質 疑 応 答 書		
件 名 平成29年度 浜松医療センター新病院整備事業施工予定者選定プロポーザル		
事業者名		
メールアドレス		
提出日 平成 29年 11月 27日		回答日 平成 29年 12月 20日
項 目	質 疑 事 項	回 答 事 項
	(新棟 外部仕上)	
A-28	1F免震跳出スラブの床仕上について、塗膜防水と考えてよろしいですか。	貴見のとおり。
A-46	免震跳出スラブ上部門扉(J-14~15通り)について、仕様・高さ寸法をご指示下さい。	SUS製、H1200程度とします。
A-05	建築工事特記仕様書 4 その他特記事項欄について、新病院南西側の擁壁とGL間に屋外鉄骨階段(溶融亜鉛メッキ処理)を1か所見込むことと記載有ります。寸法・詳細をご指示下さい。	実施設計にて確定しますので、一般的な屋外階段にて想定してください。
	(新棟 内部仕上)	
A-17	下記部屋の仕上について、内部仕上表 1・2 に記載ありません。下記の仕上と考えてよろしいですか。	貴見のとおり。
A-18	床ー長尺シート(B)	
A-19	巾木ーソフトビニル	
A-18	壁ーVクロス(A)	
A-19	天井ー岩綿吸音板(A)	
	天井高さーH2600	
	(1階)	
	ブロック2<眼科>	
	相談室、準備室、重心動揺室、検査室、暗室検査室、検査室、吸入室

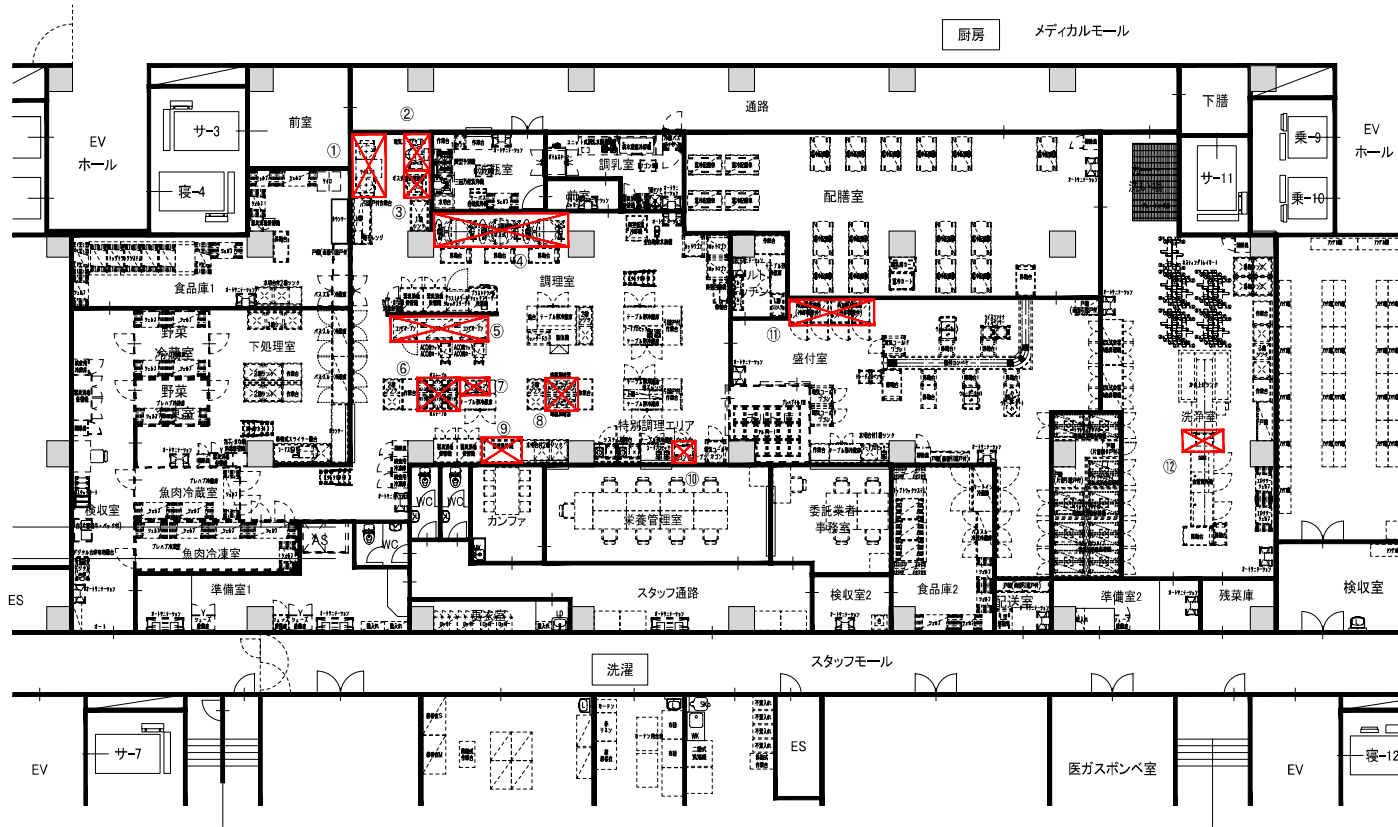
項目	質 疑 事 項	回 答 事 項
—	上記質疑について、パーティションの場合、建具表をご指示下さい。	—
A-68	手術室詳細図 1 XW(操作窓)について、下記と考えるとよろしいですか。 スチール 嵌殺し窓 W1500×H800 SOP 塗装 鉛ガラスt14	貴見のとおり。
A-68	手術室詳細図 1 AD1～SDX 覗き窓の寸法について、姿図が無く、寸法が不明です、ご指示下さい。	200□程度（蓋付き）とします。
	(上空連絡通路 建具)	
A-25	立面図 2 渡り廊下 西・東立面図 カーテンウォール 2 か所について、仕様が不明です。下記と考えるとよろしいですか。 アルミ カーテンウォール W35000×H3000 B-2 種 LOW-E 複層ガラス	貴見のとおり。 また、東西面のH900 に無目設置し、換気用に5M毎の開き扉（開放制限付、東西面に計10か所）付とします。
機-1	既設3号館の詳細が不明な為、見積が出来ません。別途工事としてよろしいですか。本工事であれば既存図の配布をお願いします。	工事契約においては本工事となりますが、既存3号館は今回提案の見積対象外です。そのため、既存図の配布は行いません。
機-2	見積もりの項目は、大項目を「新棟」「既存3号館（本工事であれば）」「渡り廊下」とし、中項目は特記仕様書(M-01)の2(1)の工事項目に合わせると考えるとよろしいですか。	貴見のとおり。 ただし、既存3号館は今回提案の見積対象外です。
機-3	ろ過システム図(M-32)では施工区分を示すフロー図がございますが、図面が白黒のため区分が確認出来ません。カラー図面の配布をお願いします。	別図-01M を参照ください。

排気フード

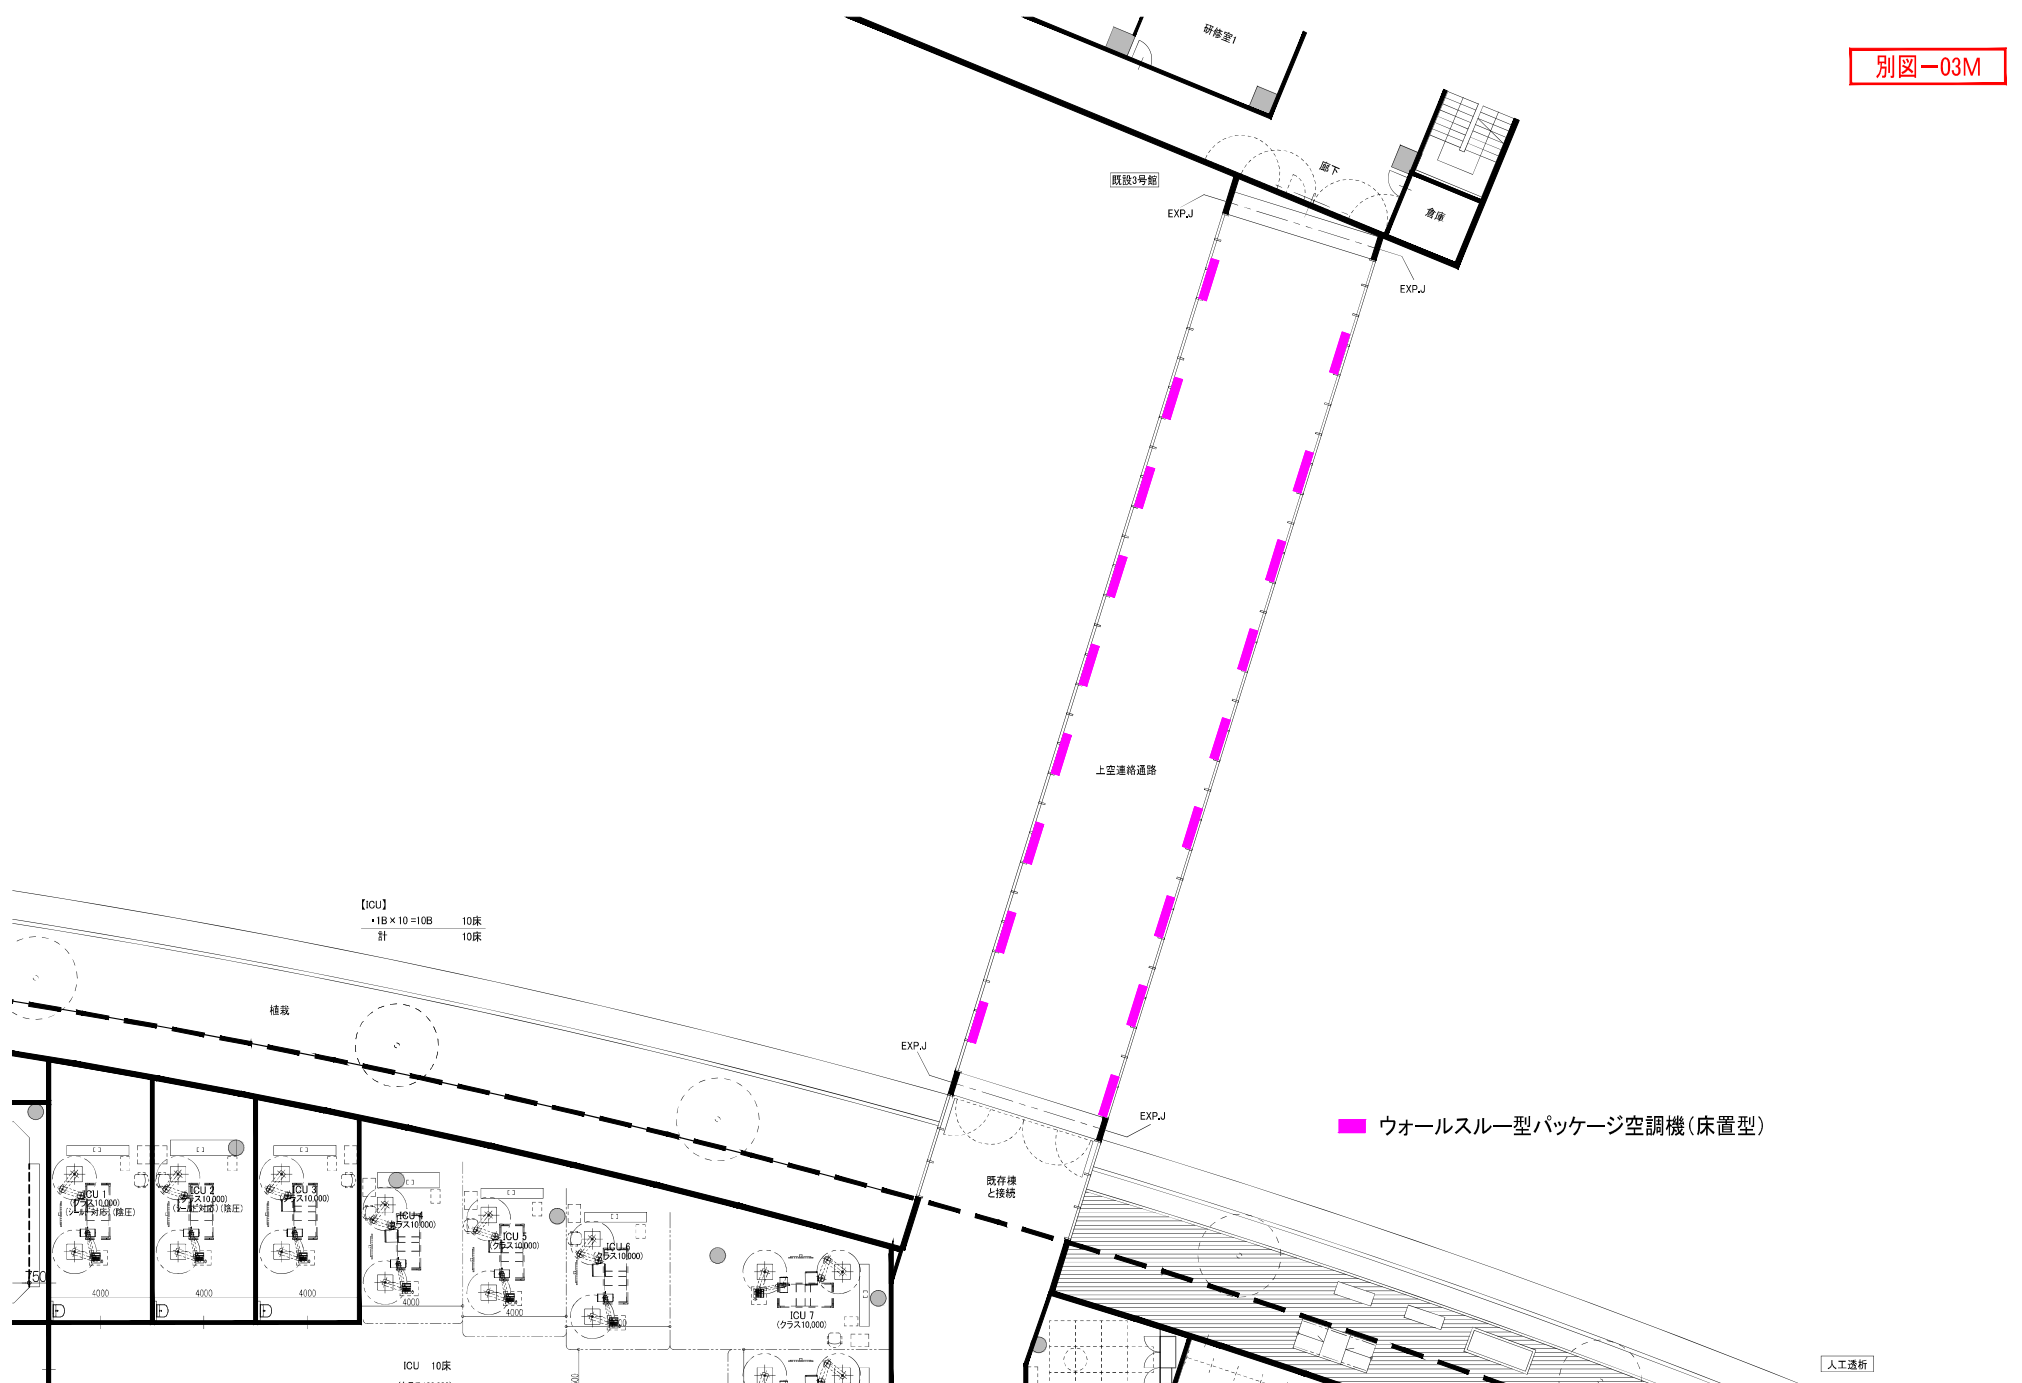
機-4	厨房用排気フード及びフード消火を見積もるため、排気フードのサイズ、風量、設置位置等をご指示下さい。	別図-02M を参照ください。
機-5	M-別冊-1-5 の排水フロー図に於きまして、厨房排水系統に厨房除害設備と明記されておりますが、今回計画には含まれないと考えてよろしいですか。含まれる場合、処理量、設置位置等の詳細をご指示下さい。	貴見のとおり。
機-6	M-別冊-1-12 では建築平面一新に伴い、給水管、給湯管、排水管の横主管、横枝管を撤去・新設とございますが、新設ユニットをご指示下さい。又、既設配管が不明の為、竣工図の配布をお願いします。	既存3号館は今回提案の見積対象外です。そのため、既存図の配布は行いません。
機-7	M-別冊-1-12 では不要となる厨房用排水槽を撤去するとございますが、地上式の水槽と考えてよろしいですか。また配管は水槽接続位置でプラグ止と考えてよろしいですか。	既存3号館は今回提案の見積対象外です。
機-8	既存3号館の消火設備、医療ガスについて、既存図面がございませんので本工事であれば配布をお願いします。また保守等の関係で指定業者がある場合、連絡先等をご指示下さい。	工事契約においては本工事となりますが、既存3号館は今回提案の見積対象外です。そのため、既存図の配布は行いません。また、保守等の関係で指定業者はありません。
機-9	M-別冊-2-7 では渡り廊下にウォールスルー型パッケージ空調機（床置型）を設置とございますが、渡り廊下の平面図、空調プロット図がございません。ご指示ください。	別図-03M を参照ください。
機-10	M-別冊-2-17 では建築平面一新に伴う外気処理空調機の撤去新設とございますが具体的なご指示をお願いします。	既存3号館は今回提案の見積対象外です。

No	寸法	風量	GF	消火設備
①	2,500 × 1,300 × 700H	3,600 CMH	なし	なし
②	1,400 × 1,100 × 700H	1,700 CMH	なし	なし
③	1,100 × 1,100 × 700H	1,400 CMH	なし	なし
④	5,200 × 1,300 × 700H	7,400 CMH	あり	あり
⑤	3,900 × 1,100 × 700H	4,700 CMH	あり	あり
⑥	1,700 × 1,400 × 700H	2,600 CMH	あり	あり
⑦	1,200 × 800 × 700H	1,100 CMH	あり	あり
⑧	1,300 × 1,300 × 700H	1,900 CMH	あり	あり
⑨	1,600 × 1,100 × 700H	2,000 CMH	なし	なし
⑩	1,000 × 1,000 × 700H	1,100 CMH	あり	あり
⑪	3,300 × 1,100 × 700H	4,000 CMH	なし	なし
⑫	1,600 × 1,000 × 700H	1,800 CMH	なし	なし

※フード面風速 0.3m/s以上とする。
